## 東海第二発電所

# ブローアウトパネル及び関連設備の 工事計画認可申請に係る論点整理について (コメント回答)

平成30年5月14日

日本原子力発電株式会社

【設計基準事故とその後の自然現象、被ばく評価影響の概要】

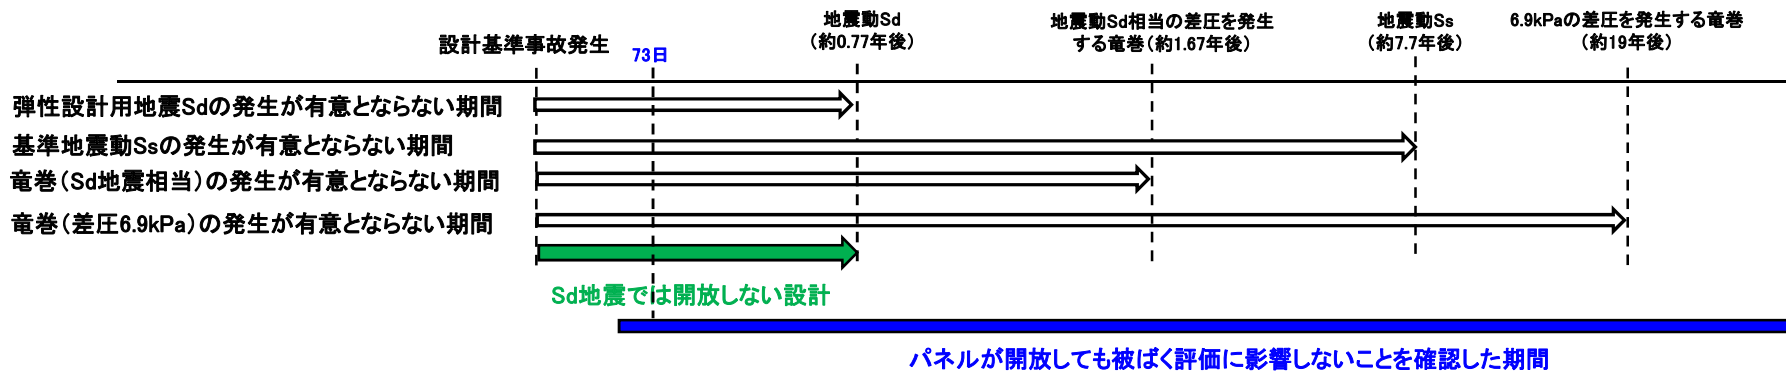
ブローアウトパネルの要求事項に対して、考慮すべき自然現象発生後に設計基準事故が発生する場合、逆に設計基準事故後に自然現象が発生する場合に、公衆被ばくの影響の観点から整理すること。

◆ 設計基準事故後に地震によりBOPが開放した場合の影響を確認した結果、運転員の被ばく影響の観点から保守的に弾性設計用地震動Sdで開放しない設計とする。なお、弾性設計用地震動Sdによる開放荷重と同程度の差圧を発生させる竜巻の発生時期は、事故発生後約1.67年後であり、Sdを考慮すべき時期である約0.77年より遅いため、放射能の減衰効果も期待できたため、弾性設計用地震動Sdで開放しない設計とすることで問題ない。

◆ 保守的に事故後約4日後に原子炉建屋の閉じ込め機能が喪失すると仮定(Sd相当で開放すると仮定)して評価し、基準値を下回ることを確認した。

◆ 保守的に事故後約73日後に原子炉建屋の閉じ込め機能が喪失すると仮定(Ss相当で開放すると仮定)して評価し、基準値を下回ることを確認した。

評価対象事故	公衆の場合(基準:5mSv未満) (事故後4日目のBOP開放仮定)	運転員の場合(基準:100mSv未満) (事故後73日目のBOP開放を仮定)
冷却材喪失事故	約 $1.5 \times 10^{-1}$ mSv	約8.4mSv
燃料集合体落下	約 $1.9 \times 10^{-2}$ mSv	—

原子炉棟 6階  
 ( ) : 8パネル(全8枚)      ■ : 圧力伝播部

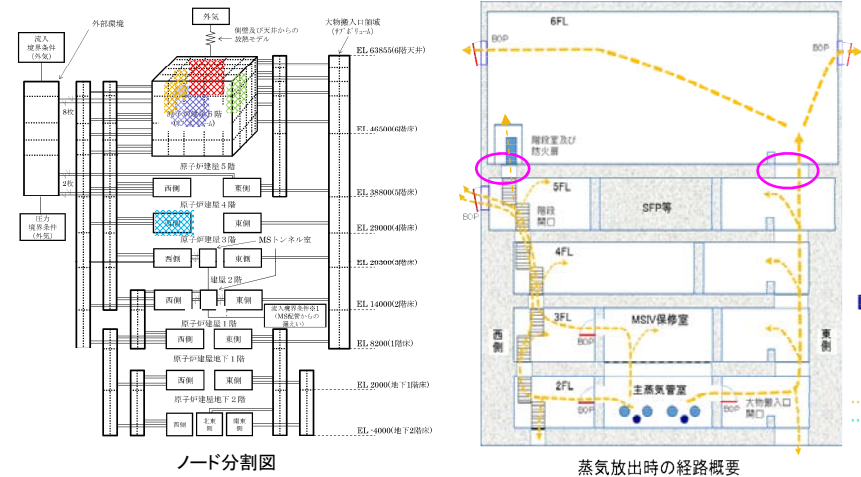
コメント:強制開放装置の位置づけを明確にすること

回答 :原子炉建屋外壁に設置されるブローアウトパネル10枚に作用する主蒸気管破断時の圧力は音速で伝播する。GOTHIC解析によれば,原子炉棟5階のパネル2枚開放後,6階のパネル8枚にも作動圧力以上の圧力が負荷されるため,ブローアウトパネルは開放する。なお,寸法上,下端,若しくは左端(又は右端)を固定した状態でも,上端,若しくは右端(又は左端)は,型枠に干渉せずに開放する。強制開放装置は,念のための装置であることから,自主設備と位置付けている。

5階西側の2枚のBOP開放後でも,6階のBOP(8枚)近傍には1psi(6.9kPa)の圧力が付加されていることを確認

### 【クリップ試験結果】

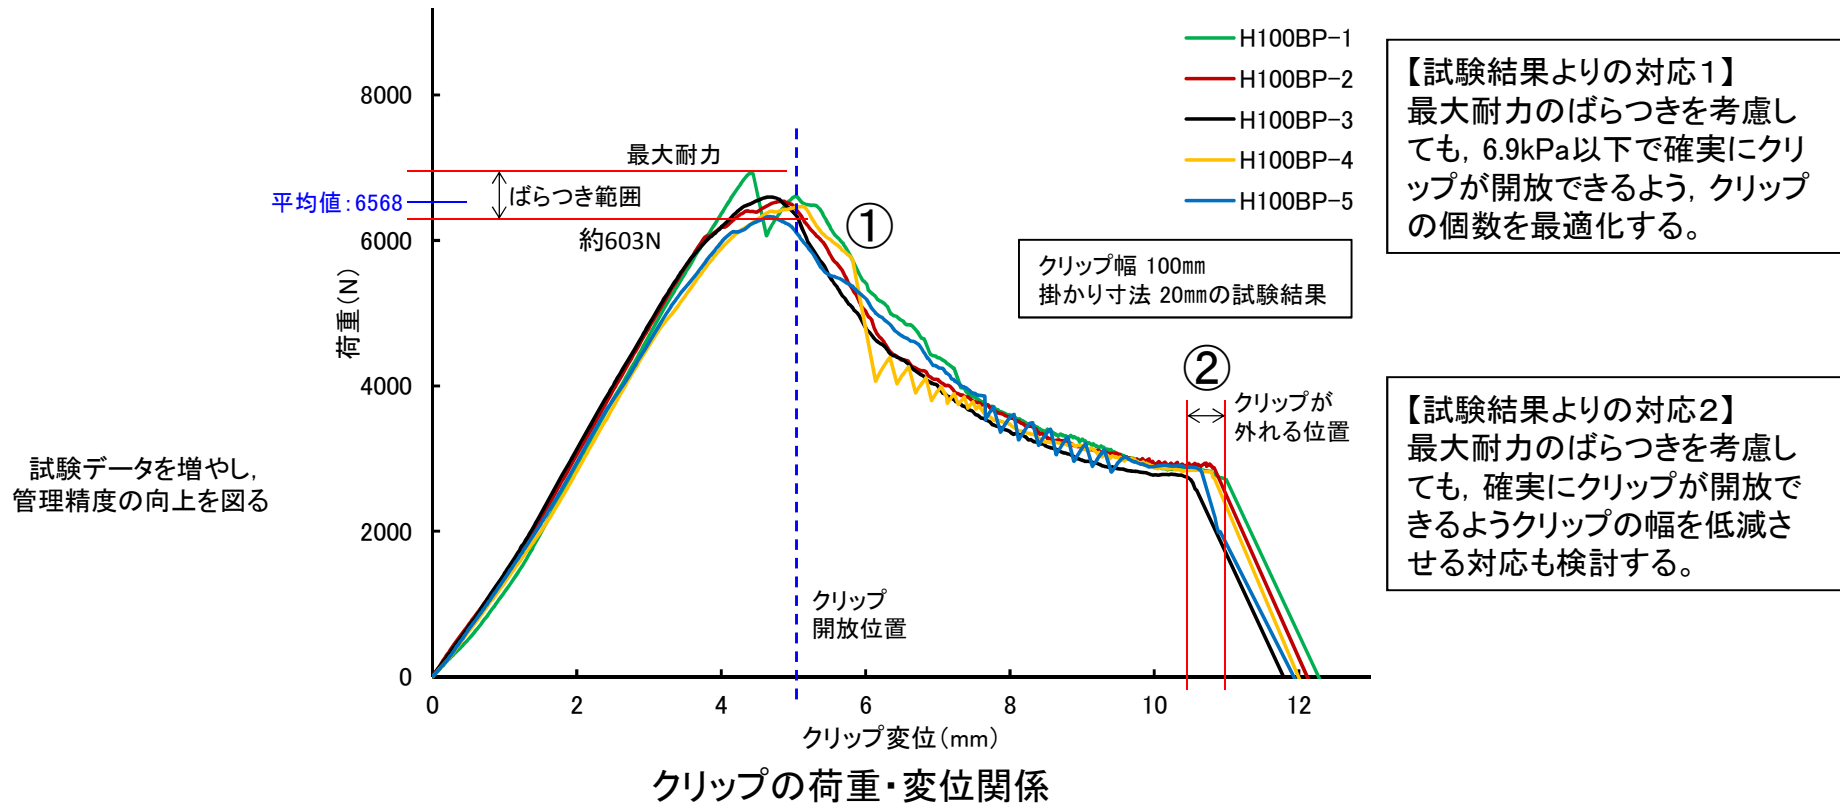
コメント: 設計差圧(6.9kPa)以下で開放する設計(設定値)について、クリップ開放試験結果等を踏まえた考え方について説明すること。

- ◆ 試験1の結果から, SS400の降伏点は明確で, ばらつきも低減できることを確認 ⇒ 材質はSS400を選定
- ◆ 試験1の結果から, 材料に関係なく, 降伏荷重(平均値)はクリップ幅に比例することを確認( $C70/C100=H70/H100 \approx 0.69$ )
- ◆ 試験2の結果から, 掛り寸法は, 20mm程度(TYPE-B)が最もばらつきが小さく適切な形状と判断

材料SS400のTYPE-Bをクリップの基本形状に選定
